II.3. SISTEMA DE AGUAS DE LA CIUDAD DE MÉXICO

Auditoría ASCM/177/19

Número de contrato	Objeto del contrato	Fechas		Importe ejercido (sin IVA)
		Inicio	Término	
0072-20-LN-L-DGDR-DCMD-1-19	Rehabilitación integral de la red de drenaje de la Central de Abasto, Alcaldía Iztapalapa.	21/IV/19	31/XII/19	140,671.3

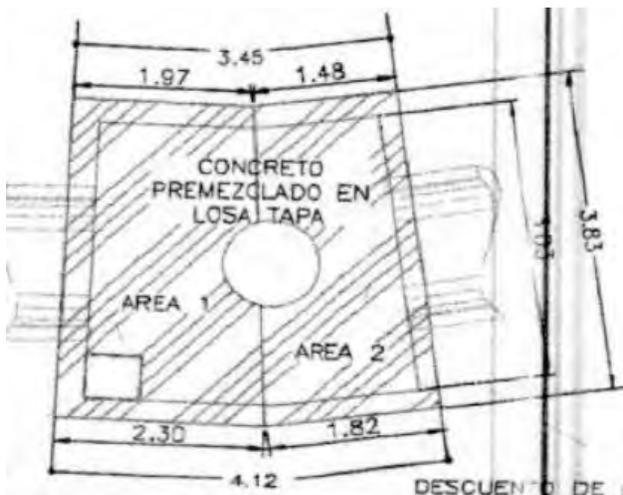
“POZO CAJA 217 CADENAMIENTO 1+596.30 (COLECTOR 2)

”En el generador presentado para cobro en las estimaciones 9 y 12, específicamente en la losa fondo y losa tapa, al tratarse de una caja deflectora se cuantifico dividiendo la sección en planta en dos tableros, en los cuales al ser cuantificada el área 2 se presentaron diferencias aritméticas, afectando la volumetría final:

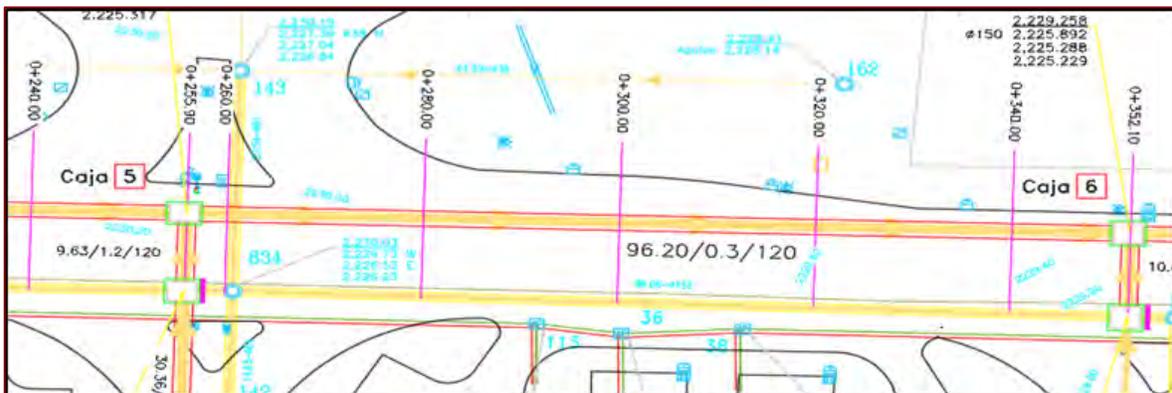
”Aclaración: El volumen determinado de 202,258.56 kg/uso de ademe metálico en el tramo comprendido del Pozo caja 4 y 5 cadenamiento 0+162.4 al 0+253.69 es correcto, sin embargo, en el cuerpo del número generador existe una equivocación al momento de plasmar la metodología aritmética para la determinación de la volumetría.

”La diferencia que se tiene en el cuerpo del número generador corresponde a la distancia plasmada en la metodología, así como a la separación total entre piezas de ademe, ya que el generador se colocó una distancia entre el pozo caja 4 a 5 de 49.2295, sin embargo, la longitud real es de 91.29, y la separación entre piezas usada en el generador es de 1.22.

”En cuanto a la distancia, esta se puede comprobar refiriéndose a los cadenamientos del tramo el cual es del 0+162.40 al 0+253.69, en el que la distancia corresponde

"Por lo anterior, se concluye que la diferencia de volumen obtenido de 3.15 deberán ser ajustados en la siguiente estimación."

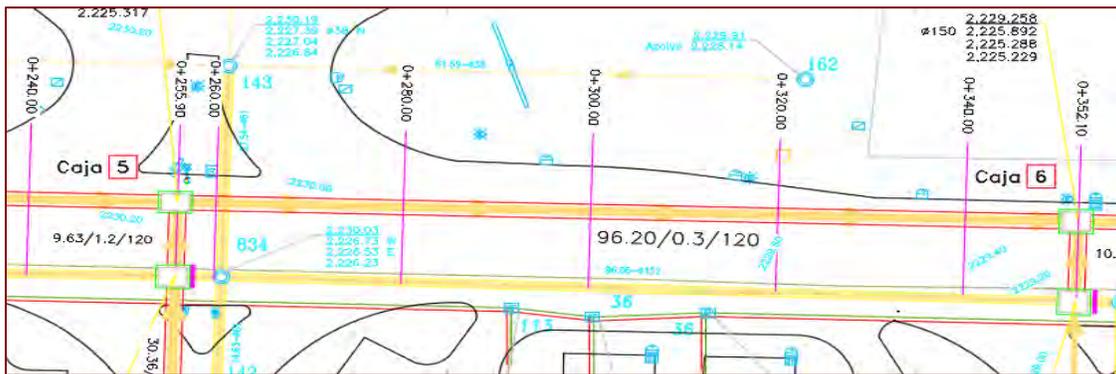
"Aclaración. – En el volumen estimado de 202,258.58 kg/uso de ademe metálico en el tramo mencionado existe una diferencia menor a la considerada por el órgano fiscalizador, es importante aclarar que en los números generadores existe una longitud equivocada al momento de aplicar la metodología aritmética para la determinación de la volumetría.

"El error consiste en que se consideraron 49.2295 m en lugar de 91.29 m, que es la longitud entre los cadenamientos 0+162.40 al 0+253.69; así mismo en el generador se indica que la pieza de ademe metálica tiene un ancho de 1.22 m. más la separación entre piezas, considerada en este tramo es de 0.30 m, dando un ancho total de 1.52 m (1.22 m + 0.30 m).

"La distancia se puede comprobar obteniendo la diferencia entre los cadenamientos del tramo, del 0+162.40 al 0+253.69, que corresponde a los 91.29 m mencionados, lo cual también se demuestra en el siguiente esquema que es parte del proyecto ejecutivo.

de kg/uso de ademe metálico a considerar debe ser de 200,706.58 kg/uso y no de 202,053.60 kg/uso, como está plasmado en los números generadores de la estimación No. 17, sin embargo, de la revisión hecha a los mismos números generadores por el Sistema de Aguas de la Ciudad de México, se aclara lo siguiente:
